Memorando 089/2026

CONTRATO nº 049/2025.

Obs.: Aditivo do Contrato nº 049/2025. Cobertura dos Bombeiros.

Ref.: Solicitação de Aditivo Contratual – Contrato referente à execução de estrutura metálica no Corpo de Bombeiros Militar

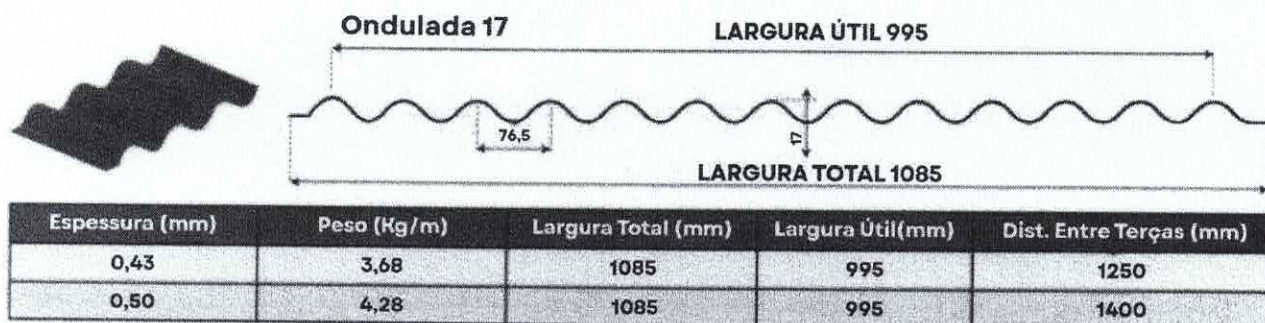
1. Inclusão de Terças Intermediárias

O projeto arquitetônico e estrutural integrante do certame licitatório prevê a instalação de **sete (7) linhas de terças**, com espaçamento médio de **2,064 metros** entre elas. No entanto, tal configuração **contraria as especificações técnicas dos principais fabricantes de telhas metálicas**, os quais recomendam

espaçamento **máximo de 1,40 metros entre apoios**, a fim de garantir a adequada estanqueidade e resistência da cobertura.

Dessa forma, torna-se tecnicamente necessário o acréscimo de **seis (6) linhas de terças intermediárias**, o que representa um aumento de **aproximadamente 455 kg** de estrutura metálica. Considerando o valor unitário constante no contrato vigente, de **R\$ 24,28/kg**, o valor adicional estimado para este item é de **R\$ 11.047,40**.

2. Inclusão de Sistema de Contraventamento

Adicionalmente, verificou-se que o projeto básico **não contempla a execução de contraventamentos**, os quais são essenciais para garantir a **estabilidade global da estrutura**, conforme preceituam as normas técnicas brasileiras aplicáveis, especialmente a **ABNT NBR 8800:2008 – Projeto de Estruturas de Aço e de Estruturas Mistas de Aço e Concreto de Edifícios**.

A ausência de contraventamentos compromete a rigidez e a segurança da estrutura, principalmente quanto à resistência a ações laterais,

como ventos, podendo gerar deslocamentos e instabilidade. Para a adequada execução desse sistema, serão necessários os seguintes materiais:

- 26 (vinte e seis) barras de ferro redondo 3/8"; $26 \times 12 \times 0,617 = 192,50 \text{ kg}$
- 6 (seis) barras rosqueadas 3/8"; $6 \times 6 \times 0,617 = 22,21 \text{ kg}$
- 2 (duas) barras de cantoneira 2" x 3/16"; $3,63 \text{ kg/m} \times 6 \text{ m} \times 2 = 43,56 \text{ kg}$

O peso total estimado para o conjunto é de **185 kg**, o que, à razão de **R\$ 24,28/kg**, perfaz o montante de **R\$ 4.491,80**.

A soma dos acréscimos acima mencionados resulta no valor total de **R\$ 15.539,20**. Todavia, considerando o limite legal de **25% de acréscimo para contratos de obras e serviços de engenharia**, nos termos do §1º do art. 65 da Lei nº 8.666/93, a empresa requerente **aceita, para fins de viabilização da solicitação, o aditivo no valor máximo permitido de R\$ 13.925,00**, caso o Município opte por contemplar os dois itens ora pleiteados.
